**AVIS RELATIF À LA PROTECTION
CONTRE LES EVENTUELS EFFETS NOCIFS ET NUISANCES
PROVOQUÉS PAR LES RAYONNEMENTS NON IONISANTS
GÉNÉRÉS PAR DES ANTENNES ÉMETTRICES STATIONNAIRES**

Commune : WAVRE - Exploitant : PROXIMUS

Référence exploitant : 10WAN_02

Rapport n° 2863 / 2025

Figure 1 : Vue en plan des lieux de séjour et des points de contrôle

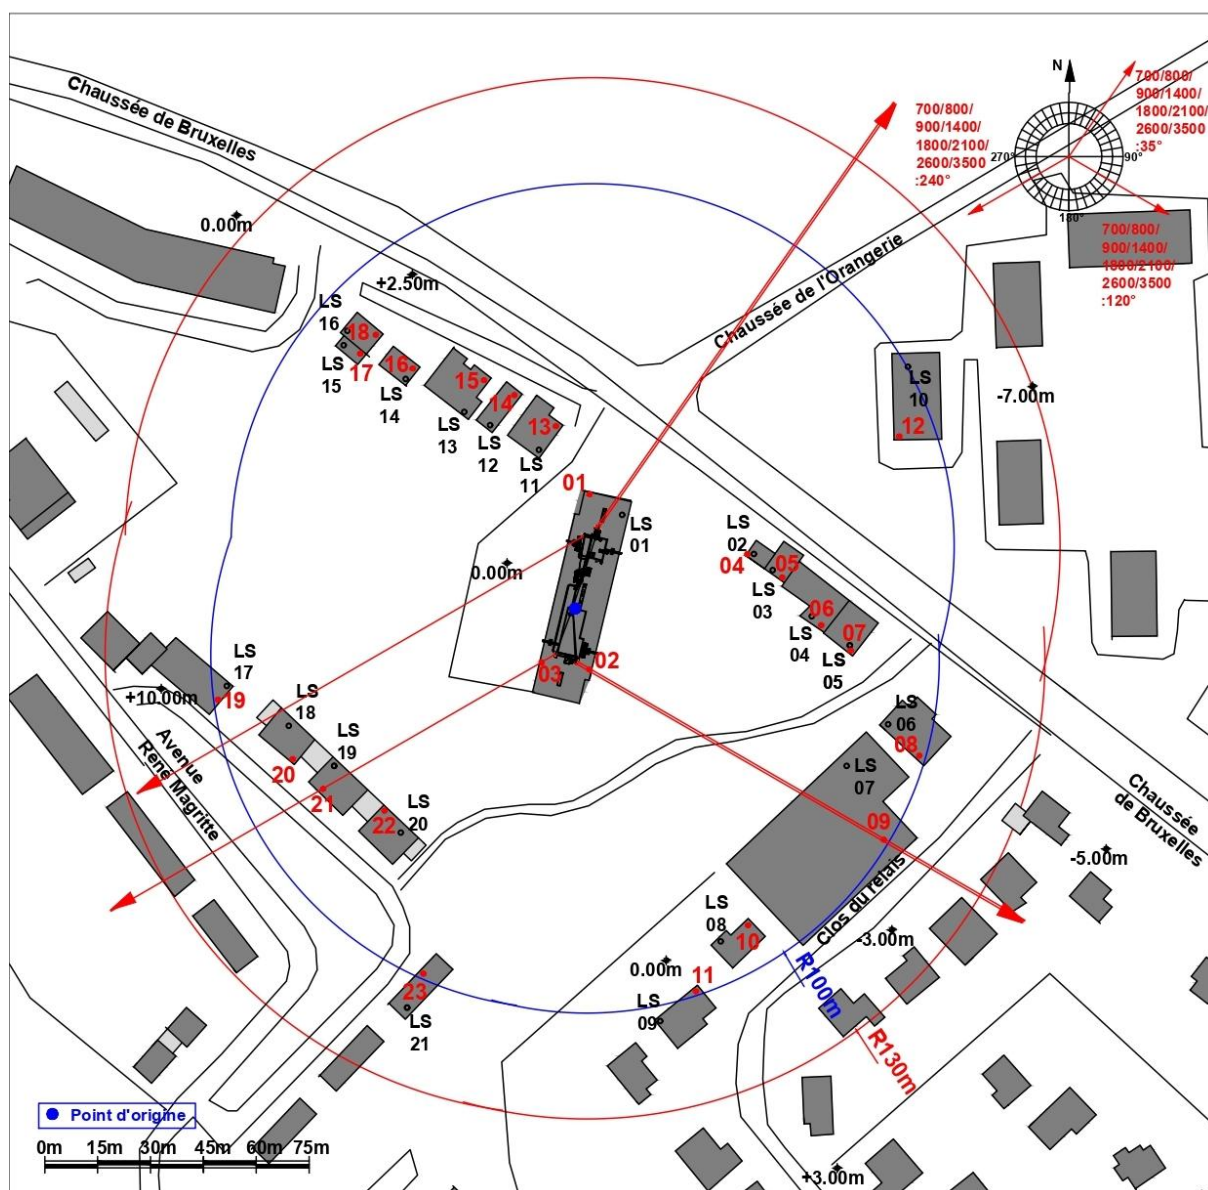
Les fréquences d'émission, la puissance rayonnée par chacune des antennes et leur gain permettent de déterminer le rayon de la zone à analyser. Tout dépassement de la limite par installation est exclu en dehors de cette zone. Le tableau 2 reprend les 35 LS² pour lesquels l'indice d'exposition est le plus élevé. Les différentes colonnes indiquent :

- le numéro du point de contrôle repris sur un des plans de la figure 1;
- le numéro du LS dans lequel se trouve le point de contrôle de la 1^{ère} colonne ;
- l'atténuation d'obstacle prise en compte pour le calcul de l'indice d'exposition dans le LS ;
- le résultat du calcul de l'indice d'exposition.

En ce qui concerne les antennes de l'installation mentionnées dans le tableau 1, la distance maximale à laquelle la limite pourrait être atteinte, à l'extérieur, est égale à 107,5 m. S'il n'y a pas de LS à une distance inférieure, les antennes respectent forcément la limite d'immission.

Dans le cas des LS situés à l'intérieur des bâtiments, une atténuation d'obstacle est prise en compte et il en résulte que la distance maximale à laquelle la limite pourrait être atteinte se réduit à 83,1 m.

Les résultats de l'évaluation décrite au paragraphe 4 indiquent que les antennes émettrices stationnaires de l'installation faisant l'objet du présent avis ne produisent pas, dans un lieu de séjour, un rayonnement électromagnétique maximum supérieur aux limites fixées à l'article 4 du décret.

Figure 2 : Vue en plan des installations d'antennes dans un rayon de 300 mètres autour de l'installation faisant l'objet de la demande d'avis

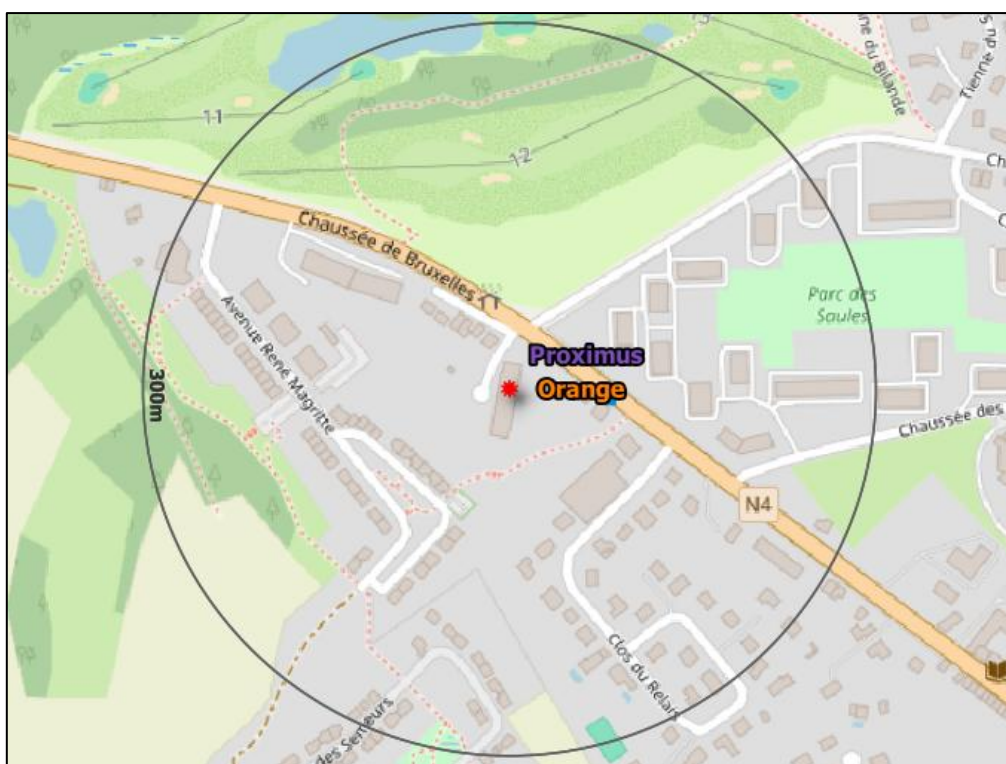
Le plan en projection verticale de la figure 2 indique la localisation des installations d'antennes émettrices stationnaires visées par le décret et situées dans un rayon de 300 mètres autour de l'installation référencée dans le paragraphe 2 et localisée au centre du cercle. Les données de localisation de ces antennes et les avis correspondant sont accessibles via le cadastre en ligne des antennes émettrices stationnaires⁸. Les installations prises en compte dans l'évaluation du respect de la limite cumulative sont les installations d'antennes émettrices déclarées en service par l'exploitant à la date du présent avis, à l'exception de l'installation référencée dans le paragraphe 2 et éventuellement d'autres installations ayant fait l'objet d'une demande d'avis à la même date et qui sont situées à l'intérieur de la zone de 300 mètres de rayon.

- a) il y a au plus 4 installations d'antennes émettrices stationnaires présentes dans la zone d'évaluation de 300 mètres de rayon représentée dans la figure 2, y inclus l'installation référencée dans le paragraphe 2 : la limite cumulative définie à l'article 4, §2 du décret est nécessairement respectée dans les lieux de séjour à l'intérieur de la zone d'évaluation de 300 mètres de rayon ;

- b) il y a exactement 5 installations d'antennes émettrices stationnaires présentes dans la zone d'évaluation de 300 mètres de rayon représentée dans la figure 2, y inclus l'installation référencée dans le paragraphe 2 et il existe, pour 3 ou 4 de ces installations, un avis attestant le respect de la limite abrogée de 3 V/m : la limite cumulative définie à l'article 4, §2 du décret est nécessairement respectée dans les lieux de séjour à l'intérieur de la zone d'évaluation de 300 mètres de rayon ;

- c) dans tous les autres cas, il a été vérifié que la limite cumulative définie à l'article 4, §2 du décret n'est pas dépassée dans les lieux de séjour sur base du nombre d'installations localisées dans la zone d'évaluation de 300 mètres de rayon représentée dans la figure 2, de leur localisation ainsi que des données inscrites dans la figure 1 et au paragraphe 4 du présent avis et dans les avis attestant le respect de la limite par installation ou de la limite abrogée de 3 V/m relatifs aux autres installations reprises dans la figure 2.

Compte tenu des considérations ci-dessus, il apparaît que l'intensité du rayonnement électromagnétique généré, dans les lieux de séjour situés dans un rayon de 300 mètres autour de l'installation référencée dans le paragraphe 2, par l'ensemble des antennes émettrices stationnaires de l'ensemble des exploitants du même site d'antennes émettrices stationnaires respecte la limite fixée à l'article 4, § 2 du décret.
